DOSSIER DE DEMANDE D'AUTORISATION ENVIRONNEMENTALE (DDAE) ICPE

KNAUF INSULATION – AUGMENTATION DE CAPACITÉ

MÉMOIRE DE RÉPONSES À L'AVIS DE LA MRAE

VERSION 1 – JUILLET 2024

Figure 1 : Résultats des analyses de concentration en ammoniac effectuées pendant les années d'exploitation

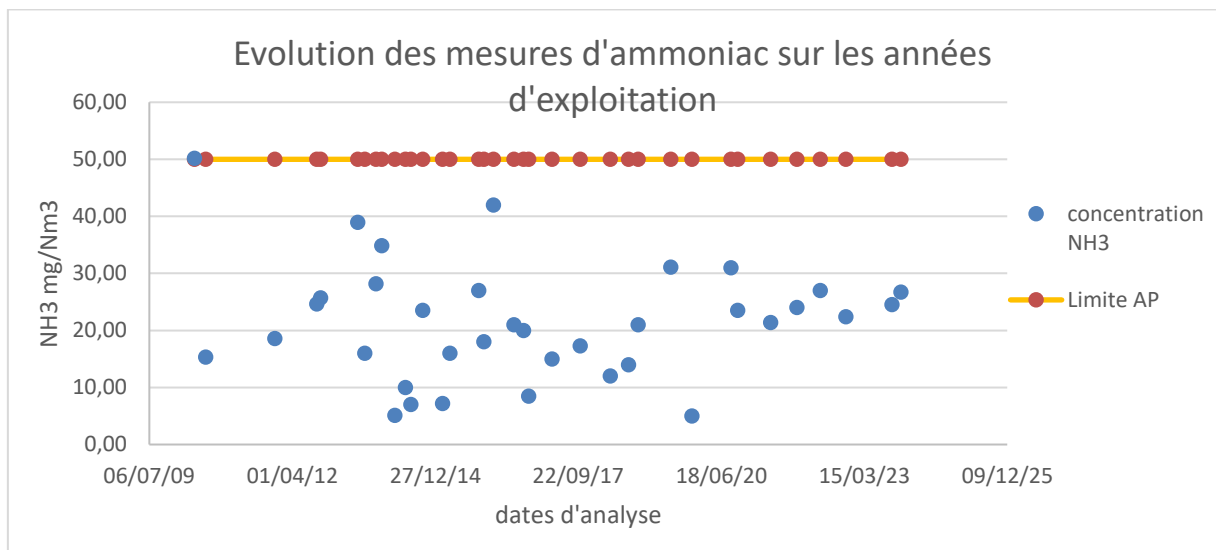
« 6. La MRAe recommande de rétablir la mesure en continu du NH₃, conformément aux dispositions de l'APC du 10/08/2017. »

Voici les résultats des analyses de concentration en ammoniac effectuées pendant les années d'exploitation chez KNAUF INSULATION Lannemezan :

On voit clairement que le processus de fabrication est maîtrisé et tend vers une stabilisation aux alentours de la moitié de la limite réglementaire autorisée.

Les résultats de l'autosurveillance en continu (avant la défaillance mécanique de la sonde de mesure en continu) n'ont jamais détecté de dépassement et les résultats de mesures ponctuelles externes démontrent une constance sur les mesures (réalisées depuis 14 ans) à environ la moitié de la limite de concentration autorisée. À la vue de la maîtrise du procédé par KNAUF INSULATION, nous pensons que la demande de dérogation pour la surveillance en continu du NH₃ est tout à fait justifiée.
